CONSORZIO DI BONIFICA
PIANURA DI FERRARA

OGGETTO: GLOBAL AMBIENTE srl - Procedura di Verifica di Assoggettabilità a V.I.A. ai sensi dell'art. 10 L.R. 4/2018 e dell'art. 19 del D.lgs. 152/2006, del progetto "Realizzazione di un impianto di trattamento rifiuti liquidi non pericolosi con potenzialità di 50 ton/giorno e svolgimento operazioni D8 e D9" localizzato a Villanova di Denore nel comune di Ferrara (FE).

CONTRIBUTO/OSSERVAZIONI.

Figura 1

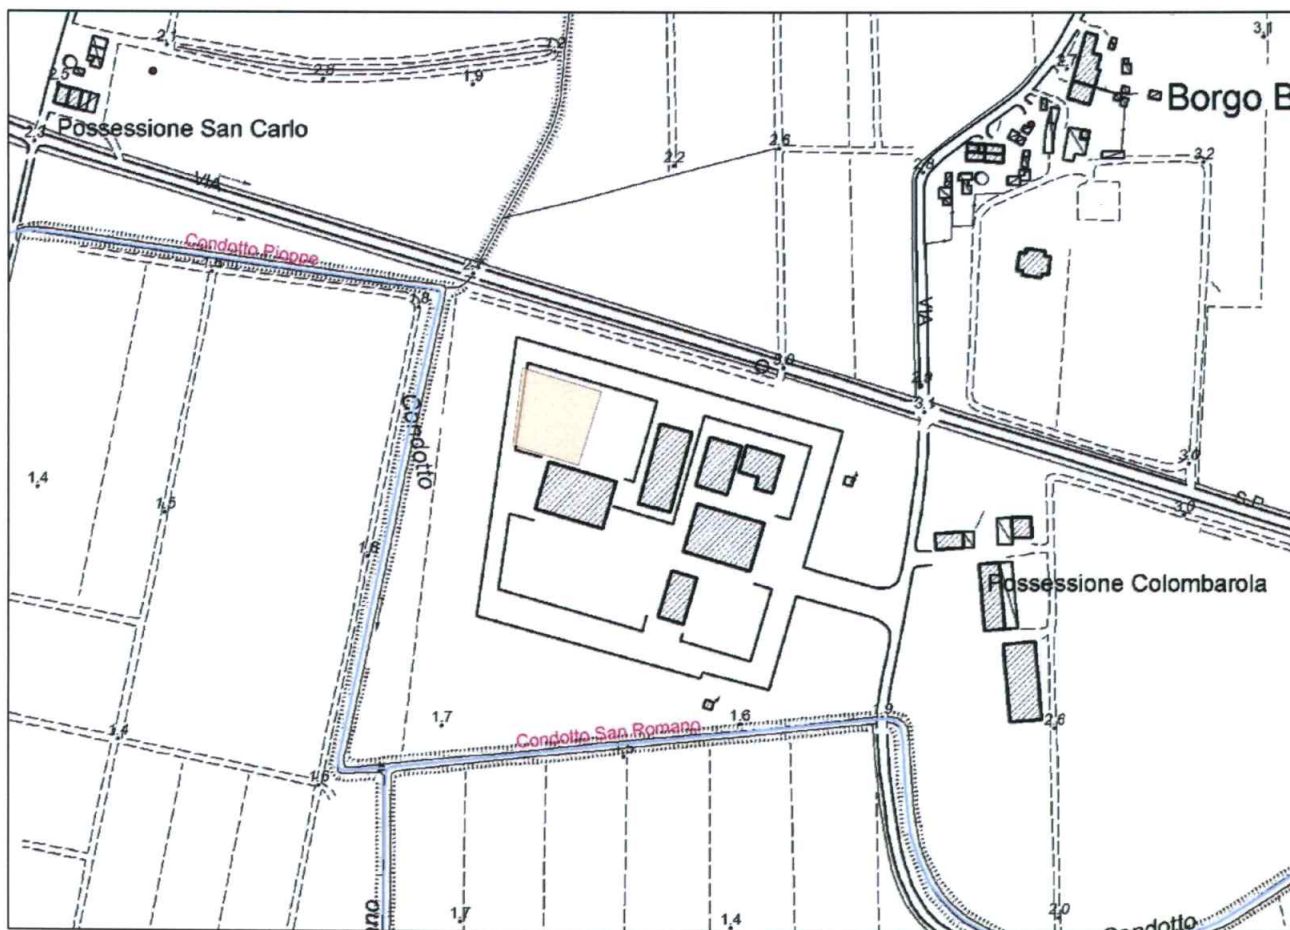
Dall'esame degli elaborati, si è potuto constatare che gli interventi in progetto riguardanti la realizzazione del impianto di trattamento rifiuti in esame non vanno ad interferire con il reticolo demaniale

di bonifica. Al riguardo, lo scrivente Servizio Tecnico non ha pertanto la necessità di richiedere la trasmissione di integrazioni documentali.
